建屋間の相対変位に対する 非常用冷却系配管への影響について

平成20年12月16日

東京電力株式会社

鉛直方向相対変位の時刻歴の例 (Ss-2)

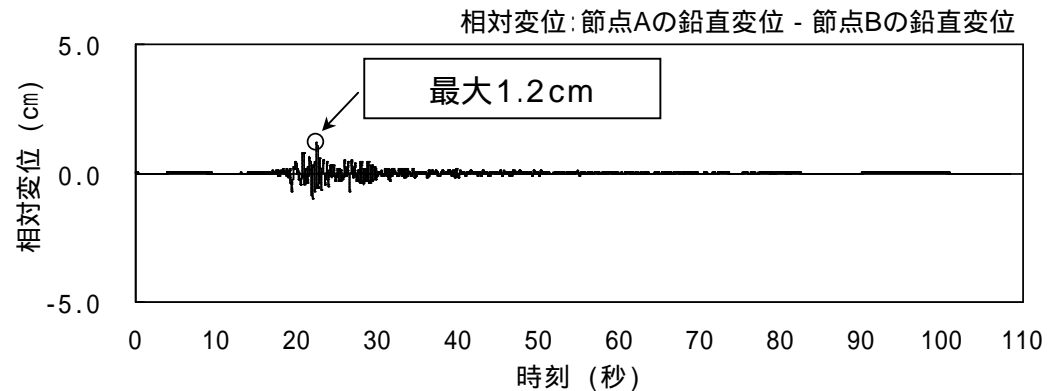
地震時の建屋および非常用補機冷却系への影響について地殻変動による傾斜とは区別して説明が必要

相対変位の計算方法：7号機基礎地盤安定解析のうち汀線直交断面における隣り合う建屋端部の鉛直方向変位の相対的な差分

地震動	鉛直方向の相対変位(cm)
Ss-1	1.1
Ss-2	1.2
Ss-3	0.8
Ss-4	0.6
Ss-5	0.8
